Ändring av detaljplan II för Sydöstra delen av Gertrudsvik Sjöstad (C309) Västervik, Västerviks kommun, Kalmar län

GRANSKNINGSUTLÅTANDE

5. Mantåget 1

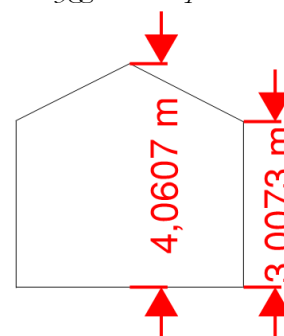
Jag köpte min fastighet 2010. Jag var väl medveten om att utsikten mot Gamlebyviken skulle komma att påverkas av framtida nybyggnation mellan min fastighet och Gamlebyviken. Dock med de begränsningar som detaljplanen anger nämligen en högsta byggnadshöjd på 6,5 meter och för garage/förråd 3 meter. De nu föreslagna förändringarna ändrar förutsättningarna avsevärt och på ett sätt som jag inte kunde förutse. Jag anser att det är rimligt att man kan lita på gällande

detaljplan när man förvärvar en fastighet. Vad är det annars för mening med en detaljplan som ju anges vara en ”bindande överenskommelse mellan kommunen och markägarna” (Västerviks kommuns hemsida)?

Tomterna i Gertrudsvik Sjöstad saluförs bland annat med att ”utsikten över Gamlebyviken från i stort sett samtliga tomter är en bidragande orsak till det stora intresset” (Gertrudsviks hemsida). Detta rimmer dåligt med att man tillåter de högsta husen närmast sjön med lägre hus bakom.

Jag invänder således mot ändringen av detaljplanen.

Kommentar: Ändringen av detaljplanen innebär i praktiken att byggnadernas maximalt tillåtna höjd blir i princip densamma. Det som ändras är sättet som byggnadernas höjd beräknas på, där byggnadshöjd ändras till nockhöjd. Ändringen görs för att underlätta beräkning av byggnaders höjder i bygglovskedet. Ändringen beror sig på att begreppet ”byggnadshöjd”, som ska stå för den upplevda höjden/volymen av en byggnad, kan vara olika beroende på hur byggnaden placeras på tomten (fastän att själva byggnaden är densamma). Hur byggnadshöjden ska räknas varierar över tid. Sättet att räkna ändras i takt med att rådande rättspraxis ändras. Att därmed göra en detaljplan som reglerar byggnadshöjd så som man räknade år 2008 kan ställa till det rejält eftersom sättet att räkna byggnadshöjd därefter har ändrats och sättet att räkna byggnadshöjd och bestämma beräkningsgrundande fasad har blivit mycket mer komplext. Det betyder i praktiken att den fasad för vilken byggnadshöjden ska beräknas kan variera. En byggnad som placeras med nocken mot gatan blir med dagens beräkningssätt för byggnadshöjd ofta för hög, men om byggnaden vrids, så att långsidan placeras mot gatan, så ligger byggnaden inom ramarna för när ett bygglov kan beviljas. Detta gör regleringen av höjder osäker och försvarar bygglovsgranskningen, något som lätt kan avhjälpas genom att reglera höjden med hjälp av nockhöjd. Att ändra räkningsättet efter en byggnads nockhöjd underlättar mycket, då nocken alltid är densamma, oavsett hur byggnaden placeras på tomten.

Det viktiga i sammanhanget är att skilja på byggnadshöjd och nockhöjd. Byggnadshöjd innebär i normalfallet den höjd som är från marken intill byggnaden upp till där byggnadens yttervägg skär igenom byggnadens tak (enkelt beskrivet något ovanför takfoten). Ändringen av detaljplanen innebär att byggnadshöjden omvandlats till nockhöjd, alltså byggnadshöjd + takvinkel. För en komplementbyggnad med byggnadshöjd 3,0 meter och 27 graders takvinkel blir nockhöjden ca 4,0 meter, men byggnaden är likadan (se illustration). Således innebär inte begreppet nockhöjd att det blir möjligt att bygga högre byggnader än vad som tilläts med begreppet byggnadshöjd. Den enda ändringen i detaljplanen som på något sätt kan påverka byggnadernas höjd är att högsta tillåtna takvinkel ändras från 27 till 33°. Detta har man dock tagit i beaktning med de nya nockhöjderna.

Sambällsbyggnadsenheten vill med bakgrund i ovanstående resonemang hävda att ändringen av detaljplanen inte ”ändrar förutsättningarna avsevärt”, utan att förutsättningarna blir i princip desamma med ändringen gällande maximal tillåten höjd för byggnader. Att ändra från byggnadshöjd till nockhöjd innebär dessutom en större säkerhet för fastighetsägarna eftersom nockhöjden alltid är densamma, till skillnad från byggnadshöjden som kan variera och därmed gör höjdbedömningar mer osäkra och oförutsägbara med tiden.
